Betreft: WOB-verzoek inzake omgevingsvergunning Mega Vuurwerk en de intrekking daarvan

Onderwerp **Wob-besluit**
Uw kenmerk
Ons kenmerk **2022-062816**
Dienst **REOB**
Sector **GEB SSJ**
Contact **14-058,**
Bijlagen **Bezwarenbijsluit, documenten**
Datum **29 april 2022, verzonden:**

Onderwerp **Hercontrole 26 april 2021, Mega Vuurwerk**
Uw kenmerk
Oms kenmerk **Z231174-2020**
Dienst **Fysiek Domein**
Sector **Bouwen Wonen en Milieu**
Contact **1, 058 233**
WhatsApp
Bijlagen **Foto's hercontrole 26 april 2021**
Datum **25 augustus 2021** **VERZONDEN 26 AUG. 2021**

Onderwerp **Controle 14 oktober 2020 en gespreksverslag overleg op 2 november 2020 bij de FUMO**
Uw kenmerk
Oms kenmerk **Z231174-2020**
Dienst **Fysiek Domein**
Sector **Bouwen Wonen en Milieu**
Contact **, 058 233 .**
WhatsApp
Bijlagen **4**
Datum **6 januari 2021, verzonden: - 7 JAN. 2021**

Foto's bufferbewaarpplaats 1:

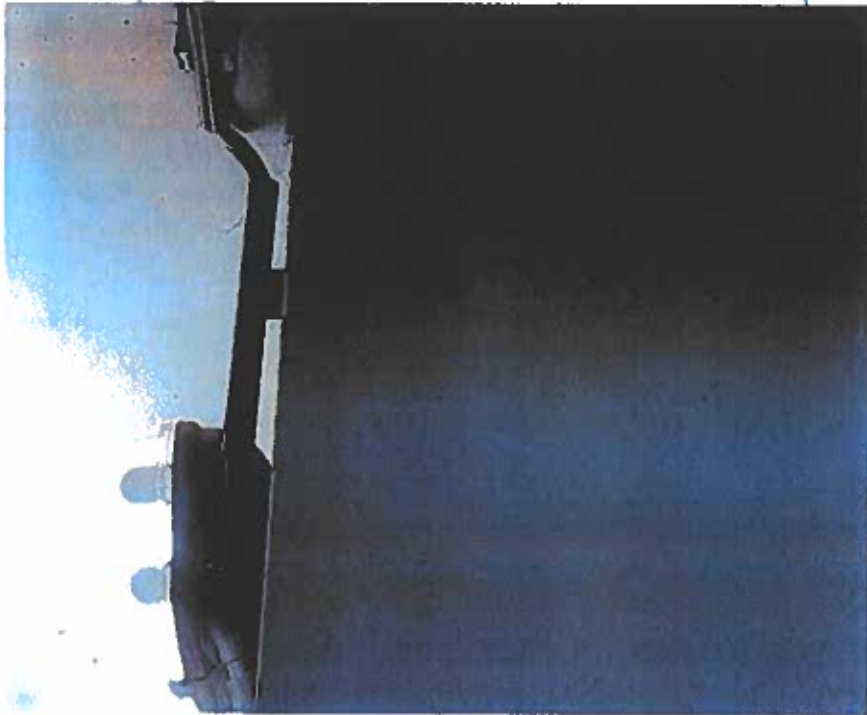
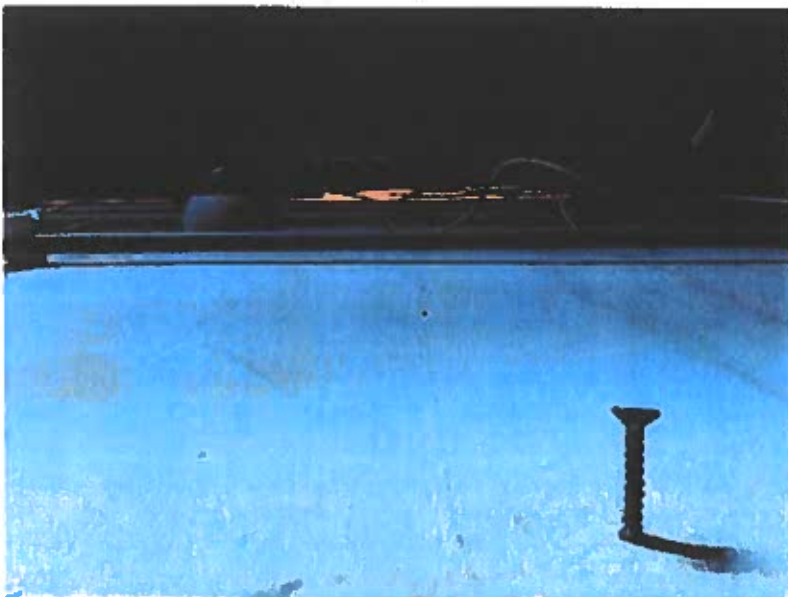
60 min brandwerende deur bufferbewaarpplaats 1 van fabrikant Van Vuuren Groep B.V. type deur OR21-01454 1/1 A.009

Dagmaat deur/ kozijn bufferbewaarpplaats 1 bedraagt 57 mm

Kozijn en cellenbeton van het merk Ytong – op juiste wijze geplaatst

Gedichte doorvoer bufferbewaarpplaats 1 met een brandwerende kit van het merk Zwaluw FP Acrylic Sealant.

Foto's scheidingsconstructie:

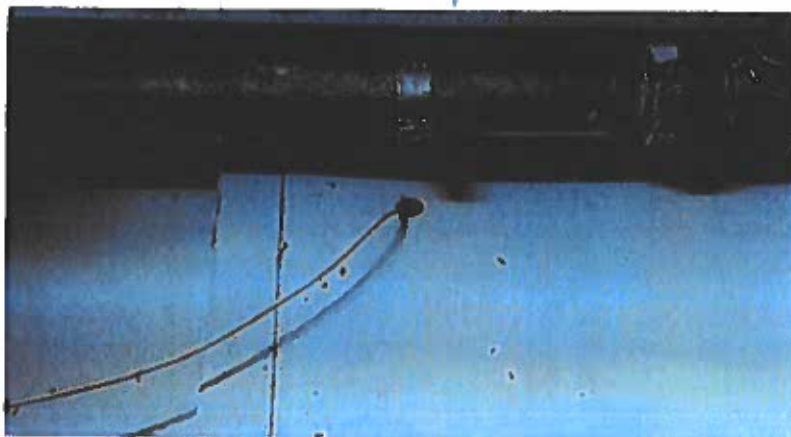
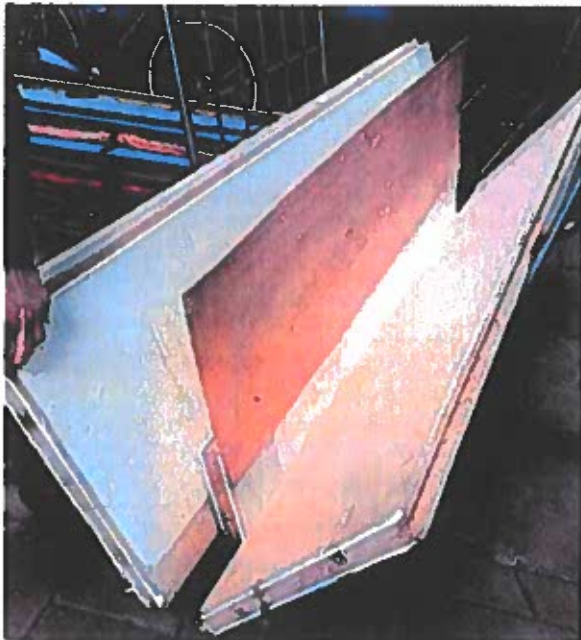
Kijf tussen wand scheidingsconstructie (wand met spijker) en plafond

Nog niet gedichte doorvoer in scheidingsconstructie

Het aanwezige resmateriaal van het merk Faay type VP54 waaruit de scheidingsconstructie is opgebouwd

Bijlage 4 - Foto's gerelateerd aan de tekortkomingen die worden genoemd in deze brief (n.a.v. het controlebezoek d.d. 14 oktober 2020)

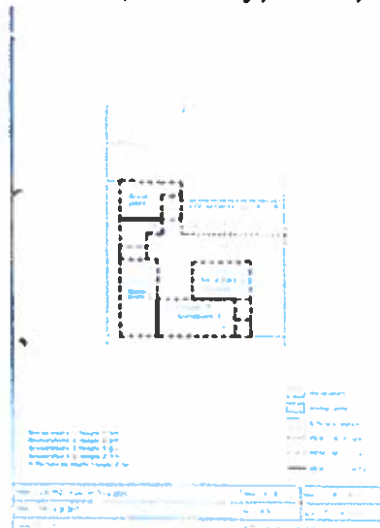
Voorbeeld van doorvoeringen die onvoldoende gedicht zijn met een brandwerend materiaal (behoort tot punt 1.2 en 1.3)
